Utvalgssak

Saksnr.	Utvalg	Møtedato
001/22	Planutvalget	27.01.2022
001/22	Kommunestyret	10.02.2022

Reguleringsplan for Danebu Panorama - sluttbehandling

Kryssing med Danebuvegen mot Grønkin v/1. høring (venstre) og 2. høring (høyre) uten kryssing

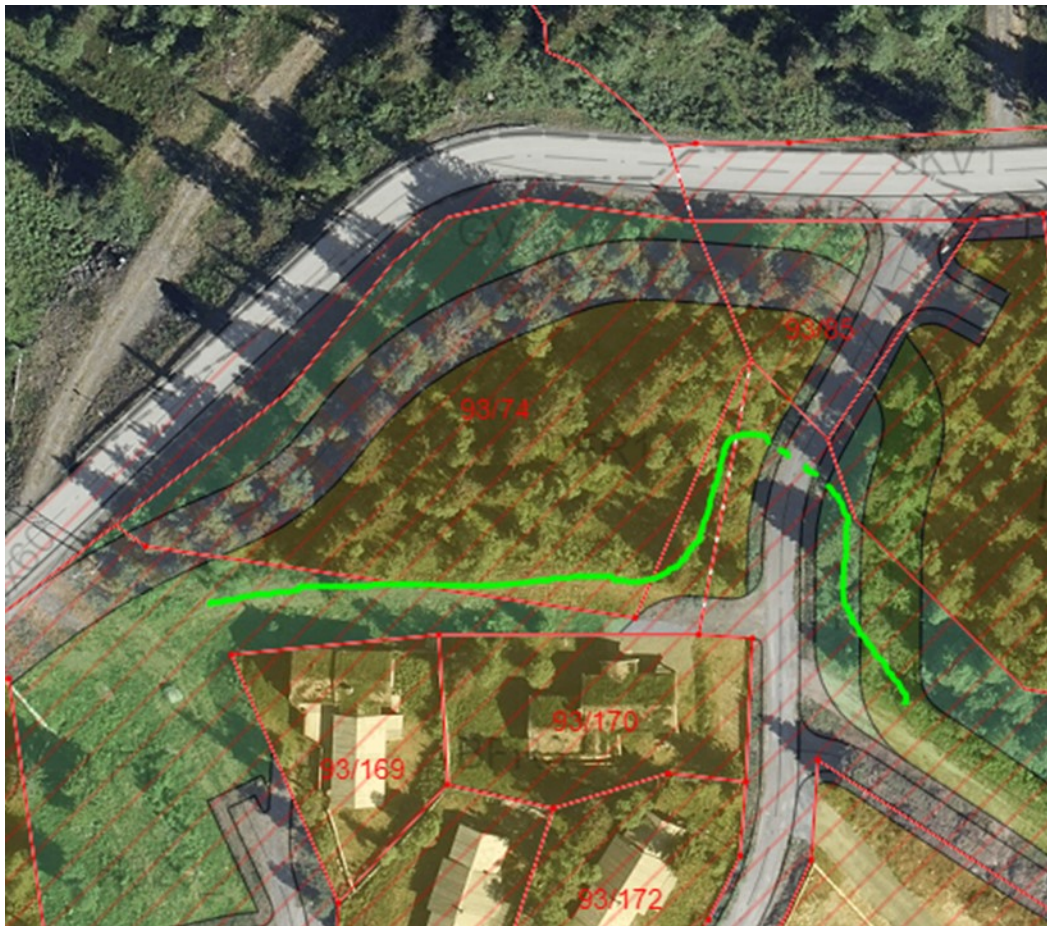
For det første er ikke løypelaget spesielt begeistret for løsningen med kombinert formål skiløype og gangveg, til liks med flere andre høringsparter. Man antar at det lett kan bli gående i denne traseen også på vinteren, når det er pakket skiløype her. Dette utgjør en sikkerhetsrisiko når terrenget er såpass bratt som her, og erfaringsmessig bidrar det også til mye konflikt mellom skiløpere og gående. Et annet moment er at løsningen med å legge kombinert skiløype og gangveg langs Danebuvegen ned til hovedløypa ikke har noen

hensikt, da løypelaget ikke kan kjøre løype her. Det har vært kjørt opp løype med scooter til tider, men dette er ikke noe løypelaget har hatt noe med å gjøre. Løypelaget ønsker kryssinga med Danebuvegen der den var foreslått ved 1. offentlige ettersyn, for å kunne komme bort i en ny løypetrase som planlegges i dagens høyspentrase i området ved Grønkin (høyspenten skal legges i bakken, og luftstrekket fjernes). Her kan det etter hvert bli snakk om å forsøke å anlegge en undergang for skiløypa under Danebuvegen.

Administrasjonen foreslår at man går tilbake til kryssing av skiløype med Danebuvegen slik denne lå i planen til 1. høring/ettersyn (punkt 1 i forslag til vedtak). Ettersom dette har vært på høring, kreves det ikke ny høring/ettersyn for denne endringen.

- 1) Kryssing av skiløype med Danebuvegen tas inn i plankartet slik denne lå i planen til 1. høring/ettersyn (BST1).
- 2) Skiløypas trase, BST2, endres ved gbnr 94/73 slik at traseen blir gående der løypa går i dag. jfr. skisse i saksframstillingen over. Svingen for fartsreduksjon ved Tuvavegen trekkes tilbake jfr samme skisse.

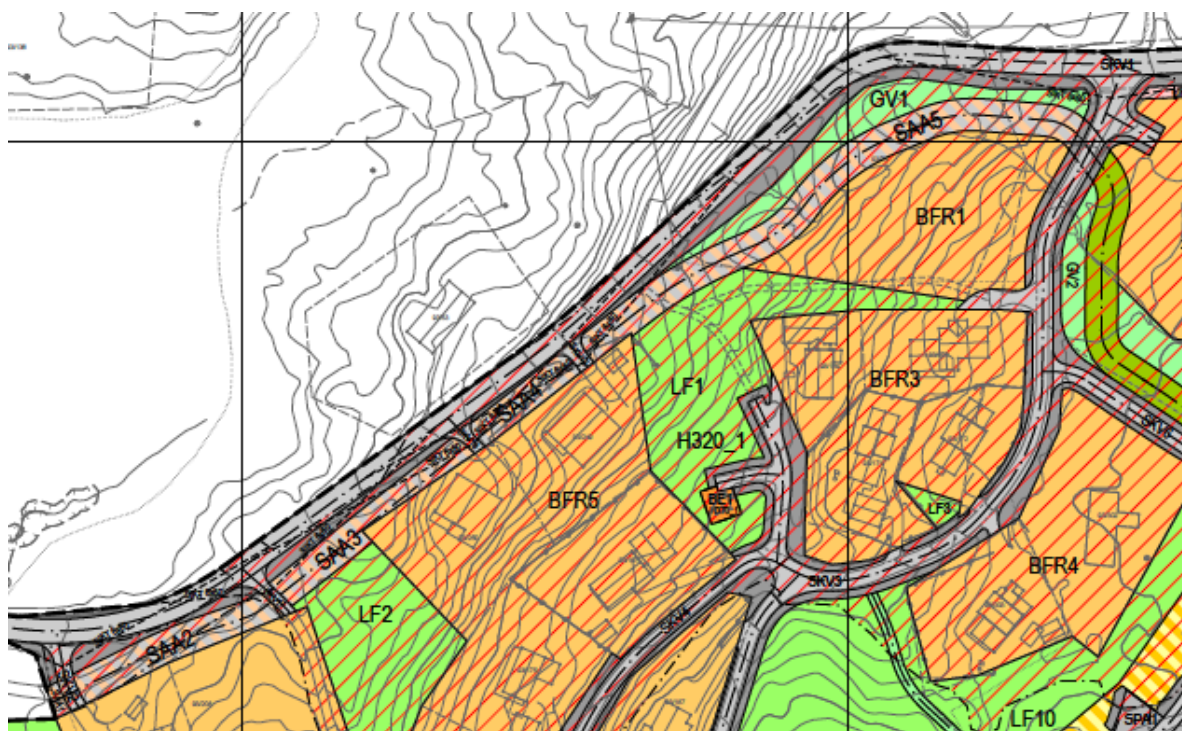
Når det gjelder traseen for skiløypa videre oppover (BST1 i kartet over til venstre, SAA5 på kartet over til høyre), så er det ikke avklart med grunneier av BFR1 at det kan anlegges skiløype eller gangveg her. Det er for så vidt uproblematisk å regulere inn formål som ikke er avklart i reguleringsplan, men det er ikke gitt at det blir lett å gjennomføre planen dersom grunneier ikke er villig til å gå med på det planen legger opp til. Behov for skiløype er et «akutt» forhold, der man ikke bør komme i en situasjon hvor det viser seg umulig å kjøre skiløype over et strekk. I dag går skiløypa ned mellom BFR1 og BFR3. Dette er ikke optimalt med hensyn på at det er relativt bratt ned her, men synes likevel å være den beste løsningen på nåværende tidspunkt. Man bør da også trekke inn «sløyfa» på skiløypa, slik at denne bare går på arealet til Danebu AS. Dette er illustrert under, hvor grønn strek representerer skiløypa slik den da vil bli liggende i planen. Administrasjonen foreslår å endre plankartet i tråd med dette (punkt 2 i forslag til vedtak). Ettersom skiløypa går her i dag, og administrasjonen vurderer det slik at dette er en svært liten endring i forhold til de planforslagene som har vært på høring, anser ikke administrasjonen at denne endringen utløser krav om ny høring/ettersyn.

Det er fortsatt viktig å avsette areal til gangveg langs Danebuvegen, selv om det er usikkert om og når denne kan la seg realisere. Administrasjonen foreslår derfor at den kombinerte gangvegen/skiløypa SAA1-SAA5 blir omgjort til rent gangvegformål. Denne kan flyttes lenger ut mot Danebuvegen. I nord-østre hjørne må denne tilpasses til gangvegen slik den er planlagt å gå videre (forslag til vedtak punkt 3).

- 3) Den kombinerte gangvegen/skiløypa SAA1-SAA5 blir omgjort til rent gangvegformål. Gangvegtraseen langs dagens SAA5 kan flyttes lenger ut mot Danebuvegen. I nord-østre hjørne må denne tilpasses til gangvegen slik den er planlagt å gå

Justering av skiløype ved BFR4/SKV6

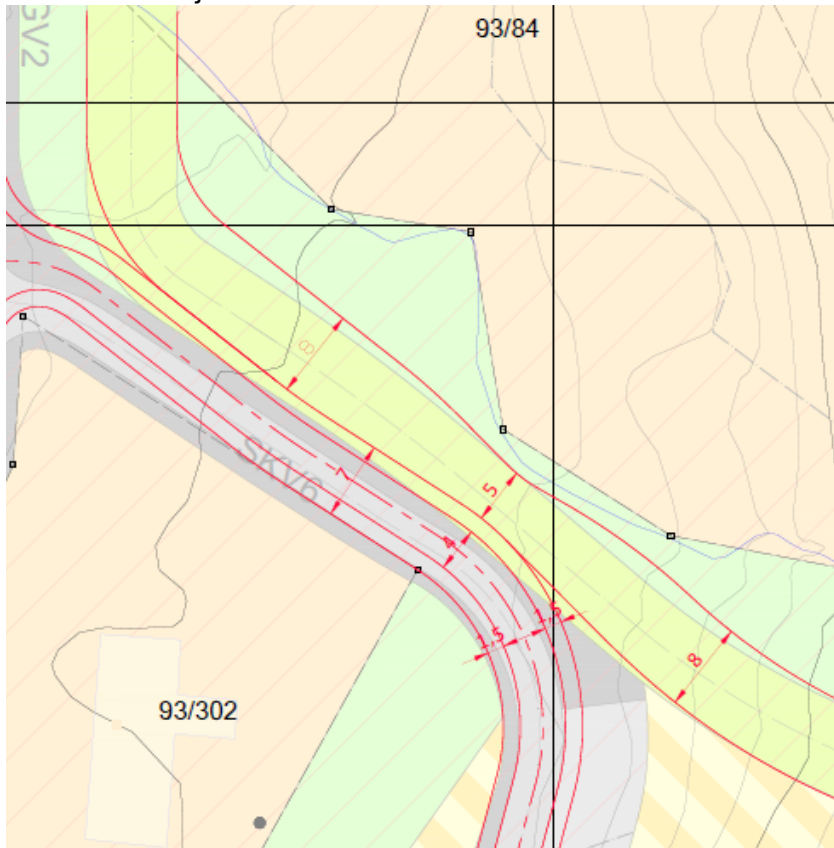
Ved gbnr. 93/302 (BFR4 i kartet over), er det trangt mellom tomte og Frenningbekken. Det viser seg at adkomstvegen til BAA1 var lagt delvis inne på 93/302. Planfremmer har foreslått en justering av plankartet akkurat her, slik at dette unngås. Det innebærer at skiløypa blir smalnet inn fra 8 til 5 meter på ett punkt. Administrasjonen mener at dette er akseptabelt når det blir over et svært kort strekk (forslag til vedtak punkt 4). Illustrasjonen over justert trase vises i illustrasjonen under:

- 4) Ved gbnr. 93/302 snevres skiløypa BST2 inn på ett punkt for å unngå at vege ved siden av berører denne tomta, jfr. illustrasjon i saksframstillingen.

Gangveg forbi parkeringsplass SPA3

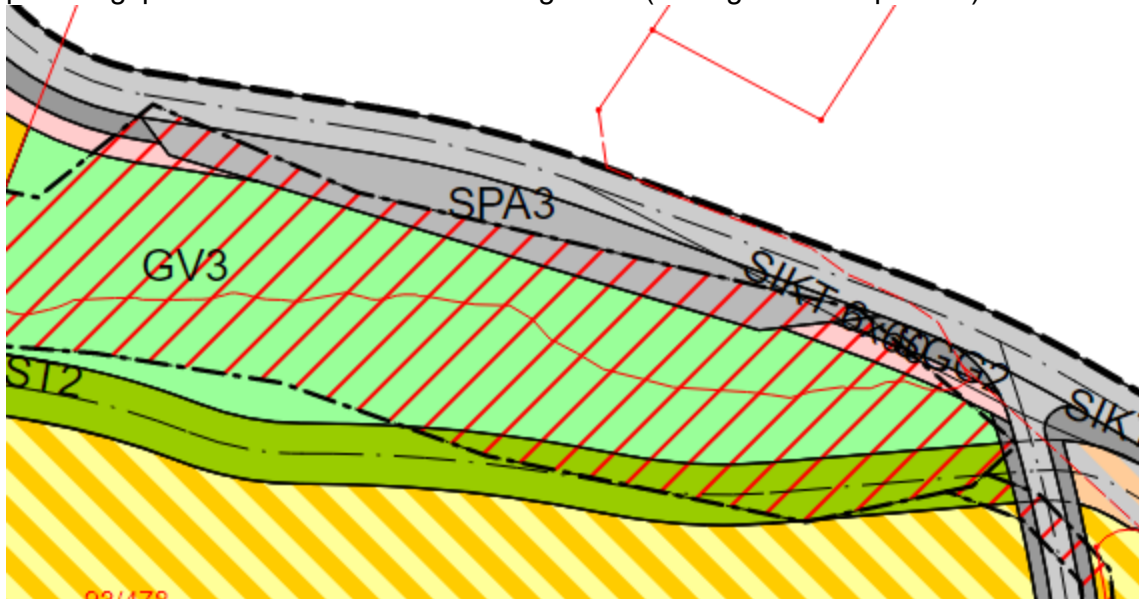
Statens Vegvesen bemerker i sitt innspill at gangvegen slutter på hver side av parkeringsplassen SPA3. Dette er uheldig. Administrasjonen er enig, og mener at det bør legges inn gangveg også på sørsiden av SPA3, slik at man ikke skal behøve å krysse parkeringsplassen dersom man kommer gående (forslag til vedtak punkt 5).

- 5) Det legges inn gangveg på sørsiden av SPA3, for å unngå og krysse parkeringsplassen.
- 6) Det legges inn kryssing av skiløypa BST2 over Danebuvegen i området ved innkjøringen til Danebu kongsgård (20-40 meter ovenfor krysset), jfr illustrasjon i saksframstillingen.

Skiløype - ny kryssing av Danebuvegen ved innkjøring til Danebu Kongsgård

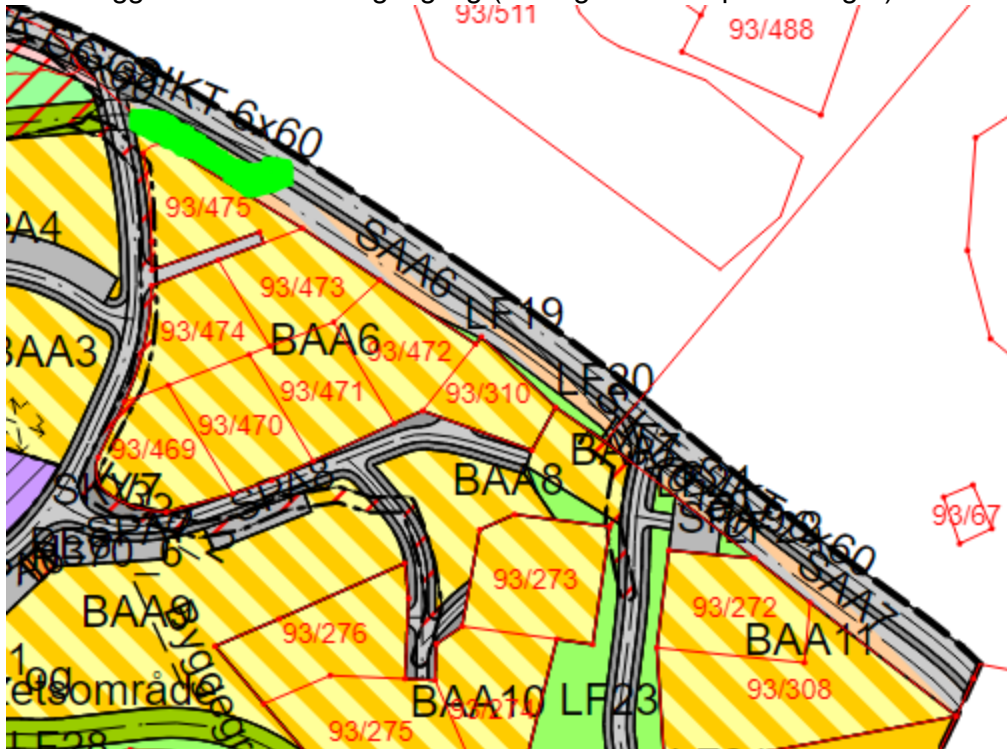
Som en konsekvens av at det er uheldig med kombinert bruk skiløype og gangveg, så har man sammen med løypelaget kommet fram til at det er hensiktsmessig at skiløypa krysser Danebuvegen igjen i området ved innkjøringen til Danebu kongsgård (20-40 meter ovenfor krysset – illustrert med grønt i utsnittet nedenfor). Da kommer man tidligere på oversiden av Danebuvegen, og inn i et område hvor det er planlagt skileik mm. Løypelaget har avklart dette med grunneier på denne siden – at de får lov til å kjøre skiløype her. Arealet SAA6 og SAA7 legges da ut som ren gangveg (forslag til vedtak punkt 6 og 7)

7) Arealet SAA6 og SAA7 legges ut som ren gangveg.

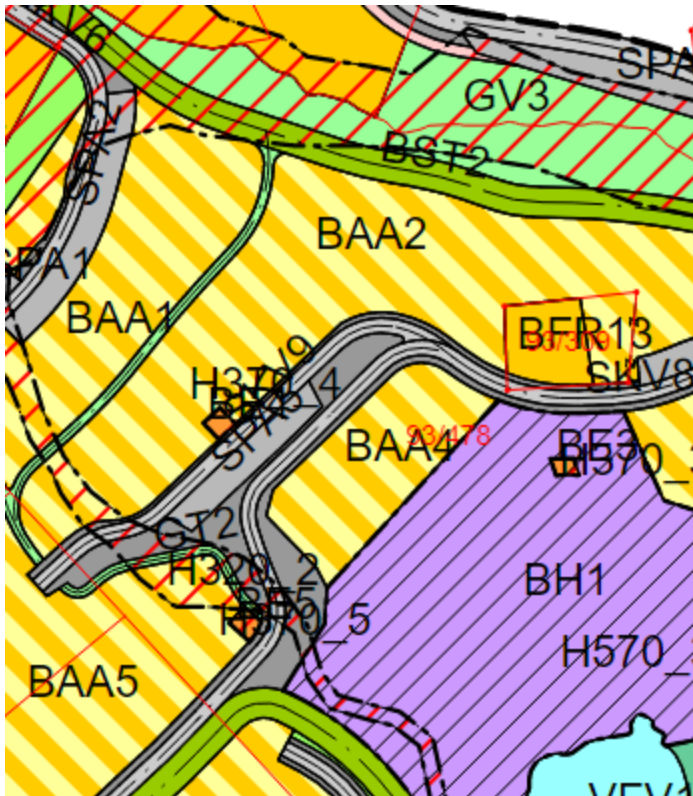
I høringsrunden har det kommet inn mange negative uttalelser til at skiløypa som går gjennom BAA1, BAA2 og BAA5, og som var regulert som skiløype i plankartet ved 1. høring/ettersyn, ble tatt ut og erstattet med en turveg ved 2. høring/ettersyn. Denne er vist i kartet under som den smale, grønne stripa. Mange påpeker at dette er ei viktig skiløype fra alpinbakken og tilbake til hytteområdet. Grunnen til at løypa ble tatt bort som regulert skiløype, er at det er svært bratt i området. Når området skal bygges ut, ville fortsatt skiløype her innebære to kryssinger av kjøreveger med potensielt stor fart på skiløperne. Dette er ikke tilrådelig.

Skiløype – kryssing Varpadalsvegen

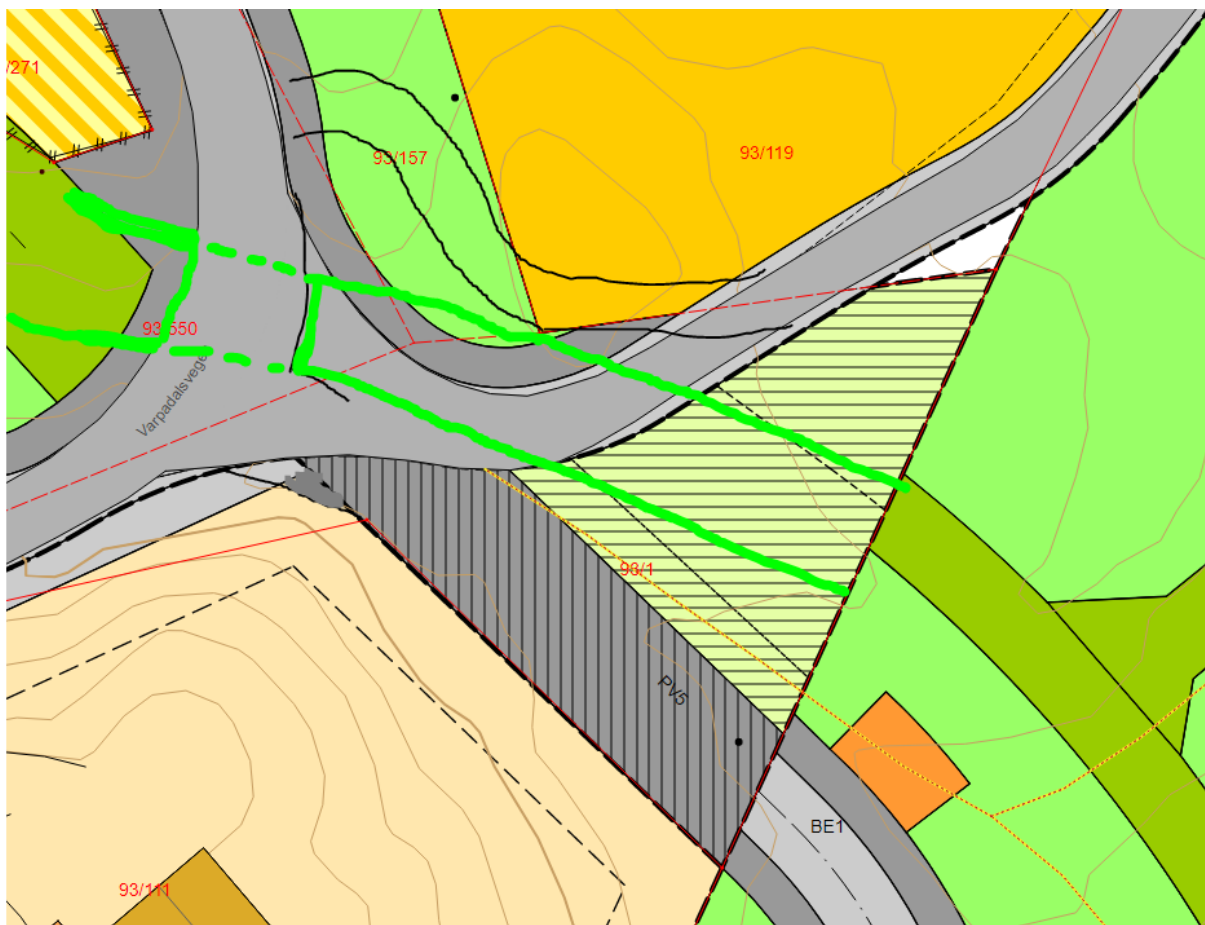
Varpadalsvegen blir krysset av en skiløype. Denne skiløypa har direkte utkjøring fra alpinbakken, og er mye brukt for å komme tilbake til Danebu-området. Her får alpinistene god fart fra bakken, og krysser ofte Varpadalsvegen i høy fart. Kryssingen ligger i tillegg på et sted hvor det har lett for å skavle seg opp snø, og dermed blir det dårlig sikt for den som kommer kjørende i bil. Styret for Varpadalsvegen, sammen med løypelaget, plankonsulent Talle og kommunen, har forsøkt å finne en løsning. Kulvert under hele vegsystemet her i krysset med Varpadalsvegen har blitt utredet, men den blir lang – innpå 30 meter. Problemet er at det er relativt trangt mellom tomtene gbnr. 93/111 og 93/119. I tillegg går adkomstvegen til 93/119 her, da dette er restene etter den «gamle» Varpadalsvegen. I samtale med eier av gbnr. 93/119 har man foreslått å legge om adkomstvegen til denne tomte slik illustrasjonen viser (med sorte linjer for vegkant), og på den måten skape nok rom til at man kan få til en kulvert som kun trenger å krysse under selve Varpadalsvegen. Det er også en mulighet at adkomstvegen PV5 kan fjernes for å skape enda bedre plass, dersom områdene denne skal betjene kan få veg fra andre steder. En illustrasjon for hvordan man tenker dette er vist under. Dette har imidlertid ikke vært på høring, og kan ikke vedtas uten videre da det påvirker parter direkte. En ser derfor for seg at det må gjøres en egen planendring i dette området når alle forhold er avklart. Men målet er å legge til rette for skiløype i kryssing under Varpadalsvegen. Administrasjonen mener at dette er et tiltak som vil tjene utbyggingsområdet Danebu direkte, og noe som utbygger her derfor må besørge. Administrasjonen foreslår derfor å ta inn en rekkefølgebestemmelse i planen som sier at det bare kan søkes om brukstillatelse for 20 nye enheter i utbyggingsområdet før sikker kryssing av Varpadalsvegen med skiløype skal være etablert som planfri kryssing ved undergang eller lignende (forslag til vedtak punkt 8).

8) Det tas inn en rekkefølgebestemmelse i planen som sier følgende: Det kan bare søkes om brukstillatelse (ferdigattest eller midlertidig brukstillatelse) for 20 nye enheter i utbyggingsområdet før sikker kryssing av skiløype med Varpadalsvegen skal være etablert som planfri kryssing med undergang eller lignende trygg kryssing som kommunen godkjenner.

Lekeområde – fotballbane (Punkt 6 over)

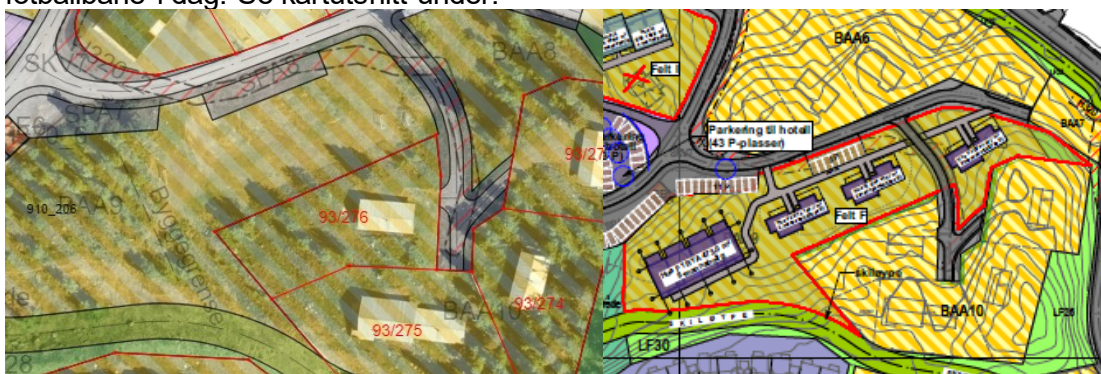
Mange av høringspartene er svært kritiske til hvordan barn og unge sine interesser ivaretas i planforslaget. Dette går både generelt på tap av LNFR-areal som friluftsområder, og spesielt rettet mot at eksisterende fotballbane ved Danebu er tenkt omdisponert til utbygging som del av BAA9. I illustrasjonsplanen ligger det to to-mannshytter på arealet som er fotballbane i dag. Se kartutsnitt under:

Administrasjonen er i utgangspunktet kritisk til å tilrettelegge for fotballbaner i hyttefelt. Men det er klart at denne fotballbanen er der fra før, ligger inne i gjeldende reguleringsplan som idrettsanlegg, og er noe som vil gå tapt. Danebu ligger også sentralt på Aurdalsåsen, og utgjør et «sentrum». En høringsuttalelse påpeker at man ved planlegging ikke skal ta bort noe som er tilrettelagt for barn. Administrasjonen vurderer det slik at denne bestemmelsen i rikspolitisk retningslinjer først og fremst kommer til anvendelse ved faste bopeler. Videre at dette ikke går så langt at man har noen plikt til å opprettholde akkurat det samme tilbudet – men at det også kan erstattes av annet tilbud. En kan her vise til det nye lekeområdet. Administrasjonen er imidlertid kommet til at fotballbanen bør opprettholdes med den faktiske utstrekning den har i dag, det vil si om lag mellom byggegrense angitt på kartet og adkomstvegen til gbnr. 93/275, 93/276 m.fl. Dette arealet tas ut av BAA9 og legges ut som idrettsanlegg/idrettsplass (forslag til vedtak punkt 9).

9) Fotballbanen opprettholdes som idrettsanlegg med utstrekning mellom byggegrense for 8-mannsbygg angitt på kartet og adkomstvegen til gbnr. 93/275, 93/276 m.fl. Dette arealet tas ut av BAA9 og legges ut som formål idrettsanlegg/idrettsplass.

Høyde på bygg nedenfor Danebu (kulturarvenhetens innspill)

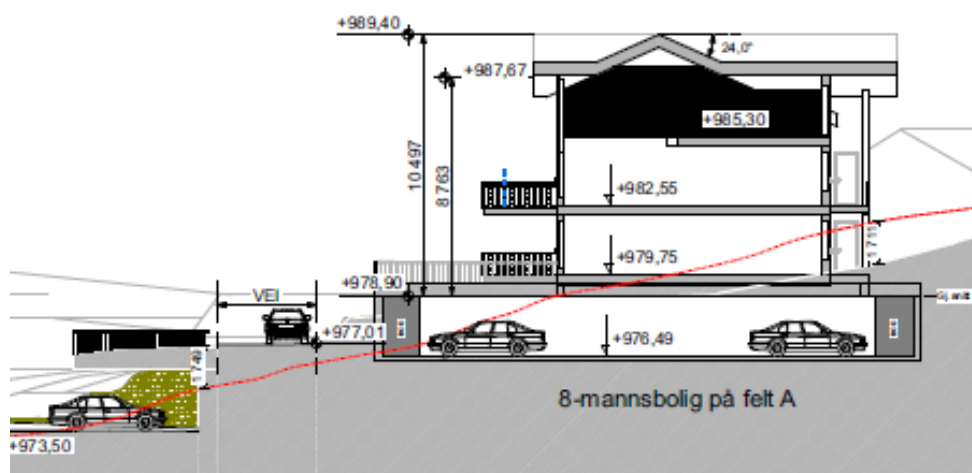
Kulturminnemyndighetene i Innlandet Fylkeskommune hadde ikke noen merknader til planforslaget da det var på 1. gangs høring og ettersyn. Heller ikke i Innlandet Fylkeskommune sitt innspill til 2. gangs høring/ettersyn var det med merknader fra kulturarvenheten. Det kom imidlertid en egen e-post fra kulturarvenheten i etterkant, med merknader vedrørende den utbyggingen som er planlagt rundt Danebu Kongsgård. Kulturarvenheten er tilfreds med at det er lagt inn hensynssone bevaring rundt Danebu Kongsgård. Men etter kulturarvenhetens vurdering svekker utbyggingen Danebu som landemerke i området. Spesielt mener de at utbyggingen på BAA4 med en mønehøyde på 11,5 meter, vil virke dominerende. De ber kommunen om å vurdere å redusere høyden i dette området.

Kommunen mener det er svært uheldig at en fylkeskommunal myndighet kommer med høringsinnspill som inneholder forslag til endring i planen først ved 2. gangs høring. Når det er sagt, så ser administrasjonen grunnen til kulturarvenhetens uttalelse. Snittet som planfremmer har lagt ved som illustrasjon til reguleringsplanen (se sak PU-024/21), viser at planlagt mønehøyde på bygget på BAA4 er på 989,4 m.o.h. I forhold til Danebu Kongsgård, vil da mønet på dette bygget komme i høyde med topp rekkverk på verandaen på kongsgården. Gulv veranda ligger på 988,3 meter. Se illustrasjoner under.

Administrasjonen er enig med kulturarvenheten i at dette bygget bør senkes mhp mønehøyde både for at det ikke skal bli liggende så høyt i terrenget i forhold til kongsgården, og for at bygningsvolumet ikke skal bli så dominerende. Administrasjonen foreslår derfor at 8-mannsbygget på BAA4 får de samme høydebegrensningene som 8-mannsbygget på BAA9, dvs. 8,6 meter over grunnmur eller 9,0 meter over gjennomsnittlig planert terreng. Det bør videre tas inn i bestemmelsene at maksimal kotehøyde på mønet på dette bygget skal være 987 meter (forslag til vedtak punkt 10 A). Med dette har man imøtekommet kulturarvenhetens merknad. Det er imidlertid flere andre høringsparter som også påpeker hvor tett utbyggingen som er tenkt blir (ref punkt 2 i lista over «felles» innspill). Det er ulike meninger om hvilke områder/bygg som bør tas ut av planene. Men flere nevner at utbyggingen vil skade inntrykket av Danebu som et landemerke i området. Et alternativ til å redusere høyden på BAA4, kan være å ta ut hele dette området som byggeområde. Administrasjonen velger å fremme dette som et alternativt forslag til vedtak til å redusere mønehøyden på bygg på BAA4. Arealet omgjøres til LF-areal, men det kan gjøres justering av vegene SKV8 og SKV9 inn på dagens BAA4, slik at disse får en bedre linjeføring (forslag til vedtak punkt 10 B).

- 10) BAA4 tas ut som byggeområde. Arealet omgjøres til LF-areal, men det kan gjøres justering av vegene SKV8 og SKV9 inn på dagens BAA4, slik at disse får en bedre linjeføring.

Område som ikke skal bebygges - avgrensning

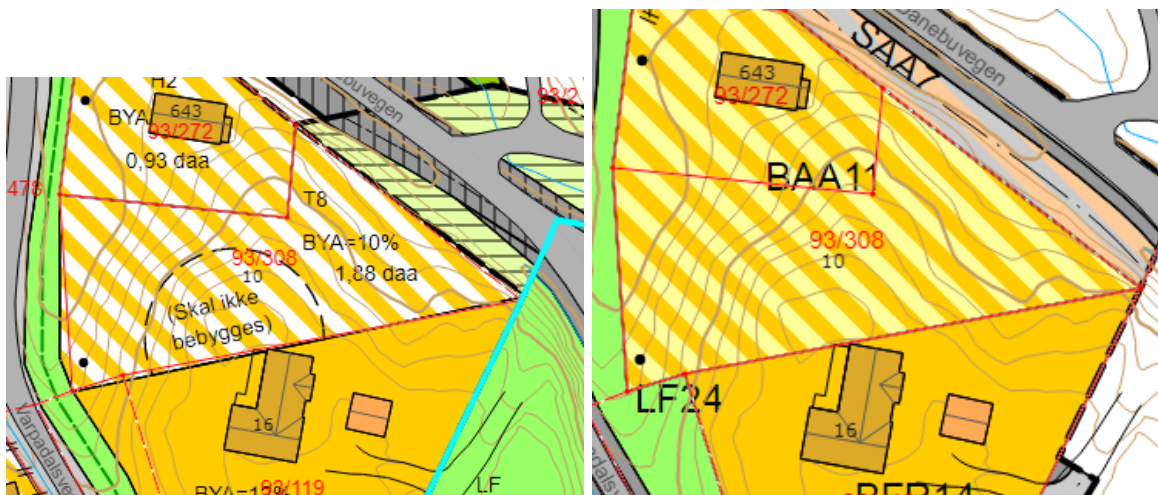
I gjeldende reguleringsplan for Danebu kongsgård er det lagt inn en byggegrense på gbnr. 93/308 rundt en kolle, som ikke skal bebygges. Se illustrasjon under til venstre, som er gjeldende plan. Denne er ikke foreslått videreført i planforslaget, se illustrasjon under til høyre.

Administrasjonen mener at denne relativt eksponerte kollen fortsatt ikke bør bebygges, og foreslår derfor at denne byggegrensene tas inn igjen (forslag til vedtak punkt 12).

12) Byggegrense i gjeldende reguleringsplan, som ligger rundt kollen på gbnr. 93/308, videreføres og legges inn i plankartet.
